**Проект новых правил, касающихся детских
удерживающих систем**

**Предложение по дополнению 1 к проекту новых
правил, касающихся детских удерживающих систем**

Представлено экспертом от Японии*

Добавление 3, включить новый рисунок следующего содержания:

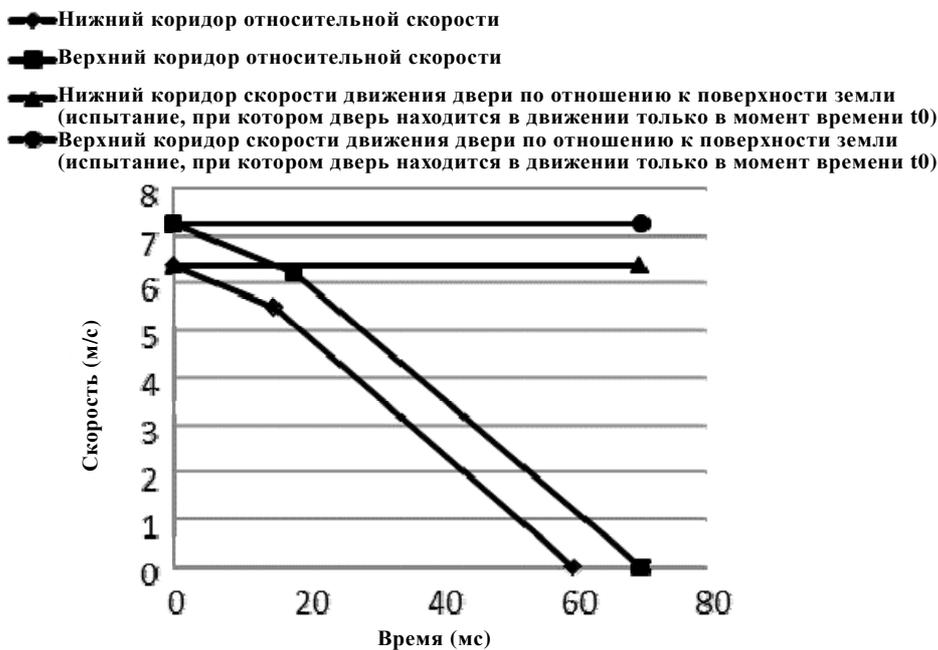
Добавление 3, рисунок исключить.

"7.1.3.1.3.4 На испытательном устройстве воспроизводят скорость движения дверной панели и испытательного стенда относительно друг друга согласно добавлению 3 к приложению 7. Максимальная глубина интрузии дверной панели указана в добавлении 3 к приложению 6. На скорость движения дверной панели и испытательного стенда относительно друг друга не должно влиять возможное соприкосновение с ДУС, и она должна оставаться в пределах коридора, определенного в добавлении 3 к приложению 7. **В ходе испытания, при котором дверь неподвижна в момент времени t_0 , дверь должна быть зафиксирована и скорость движения манекена по отношению к поверхности земли в момент времени t_0 должна быть в пределах [6,375 м/с] – [7,25 м/с]. В ходе испытания, при котором дверь находится в движении в момент времени t_0 , скорость движения двери по отношению к поверхности земли должна оставаться в пределах коридора, определенного в добавлении 3 к приложению 7, по крайней мере до тех пор, пока ее интрузия не достигнет максимума, и в момент времени t_0 манекен должен быть неподвижен".**
